GENERALSANIERUNG
KKB, HEPPENHEIM

Detailblatt 1: Übergang
- Attikaaufkantung Bauteil G
- Deckenanschluss des Verbindungsganges an Bauteil G

GSKKBAF5D GDAC 005V01-12.03.26

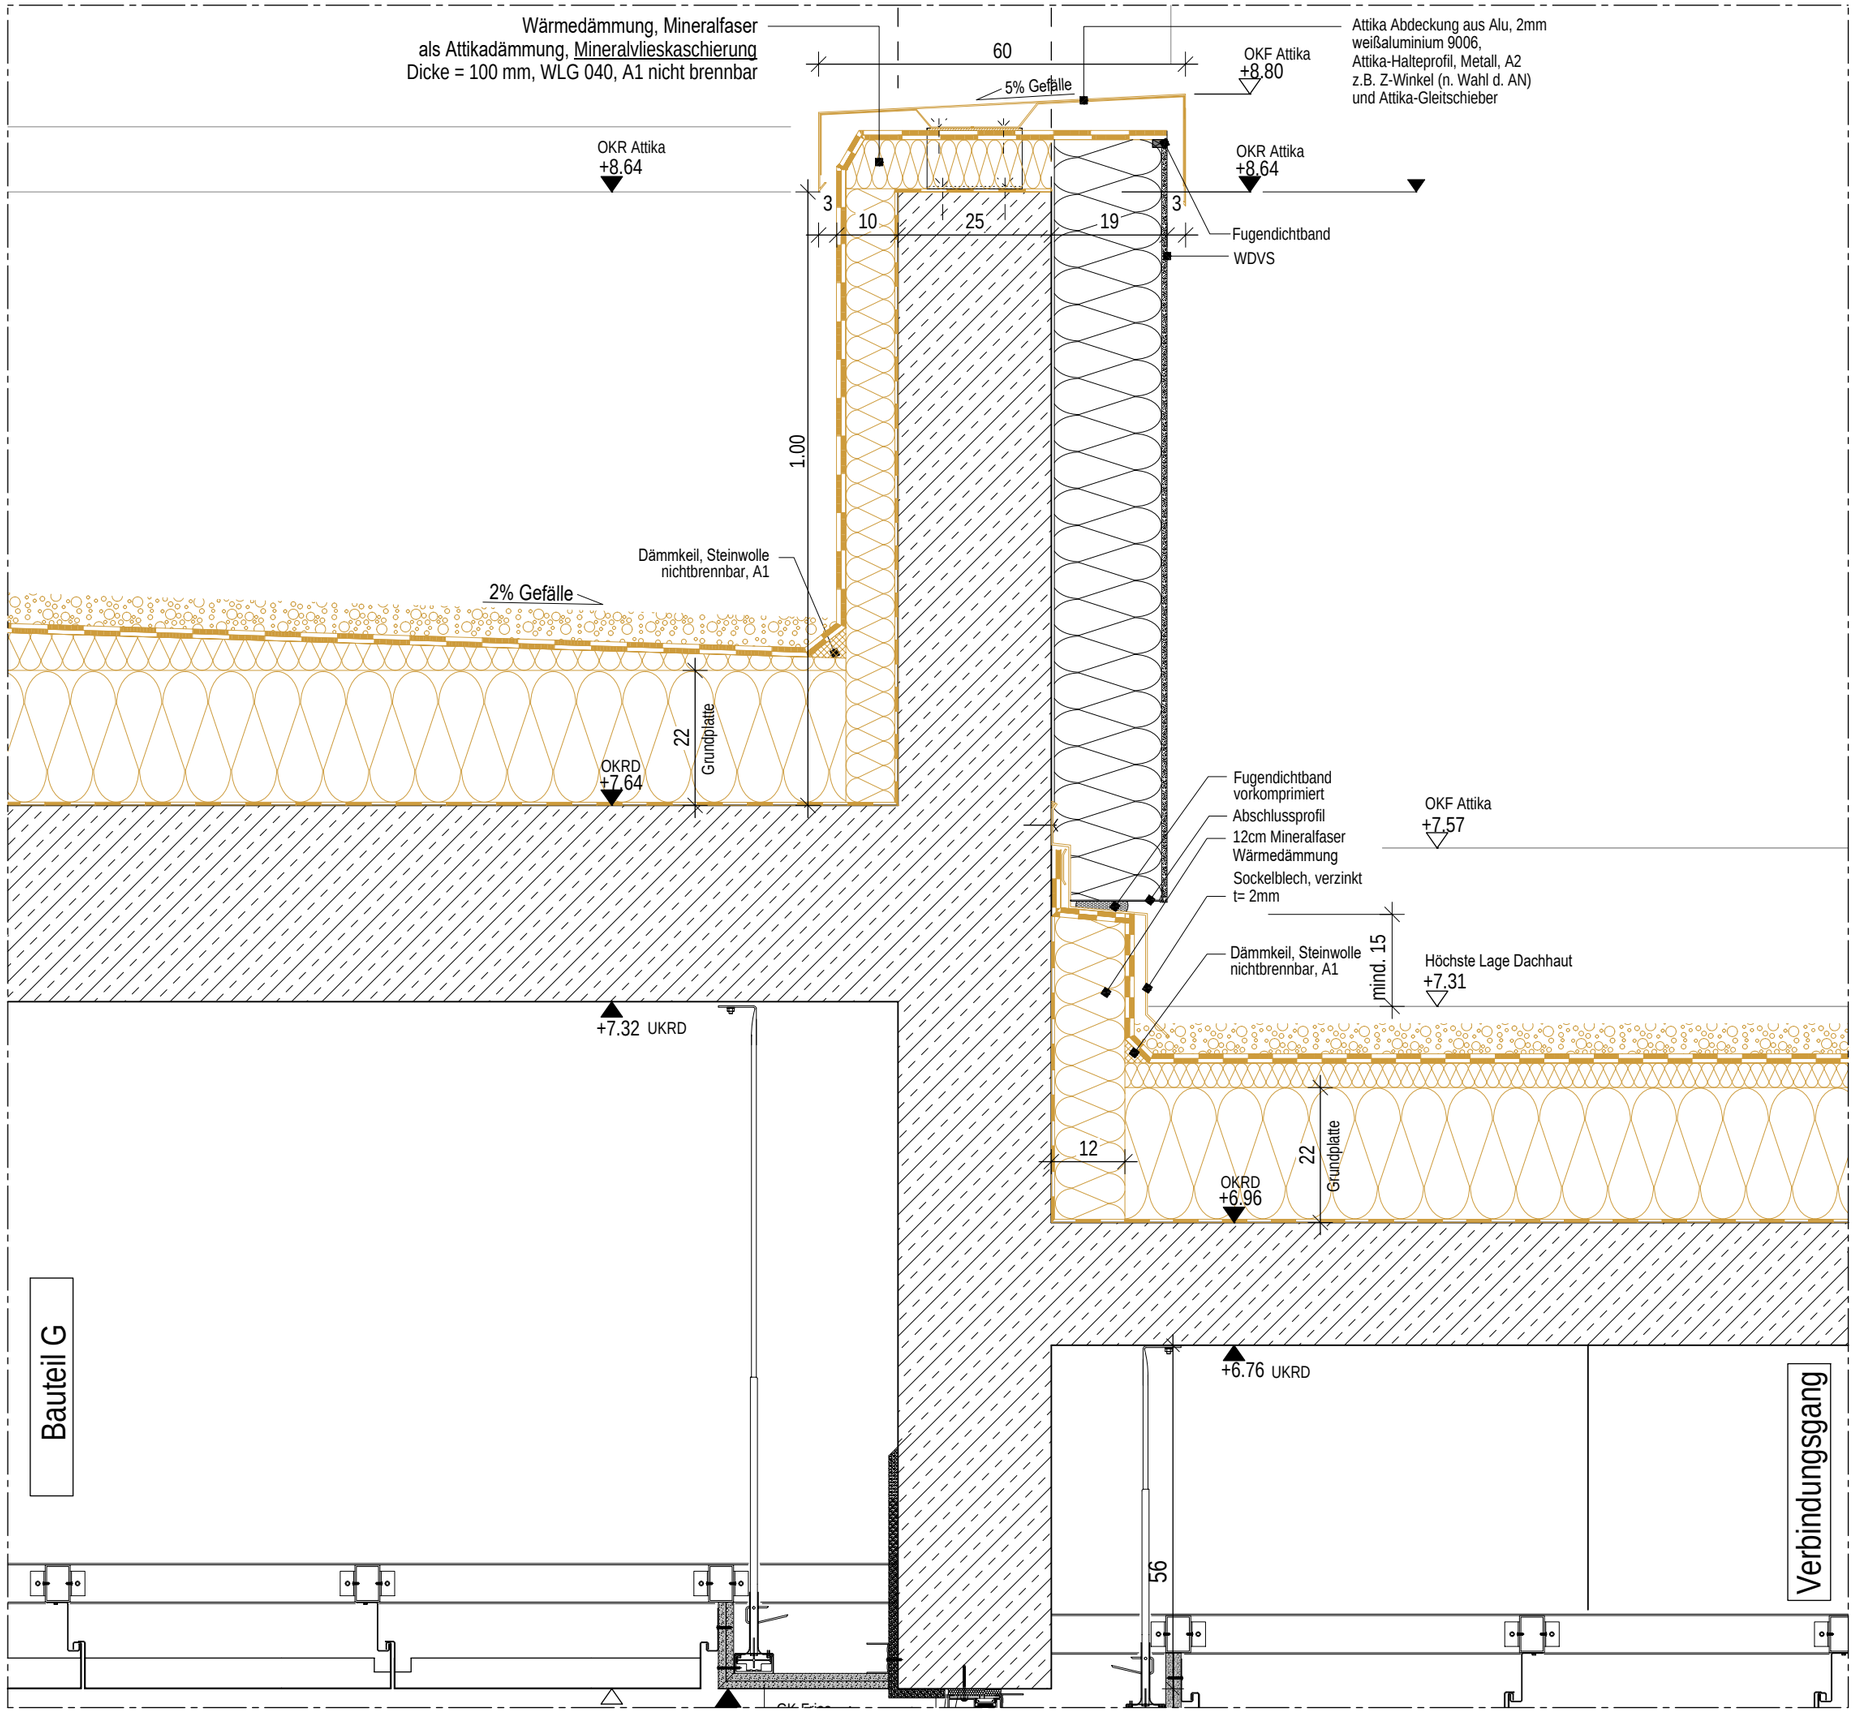
INDEX	ÄNDERUNG	DATUM	GEZ.
01	Attika und Sockelanschluss aktualisiert, Dämmstärke angepasst	12.03.26	fdo
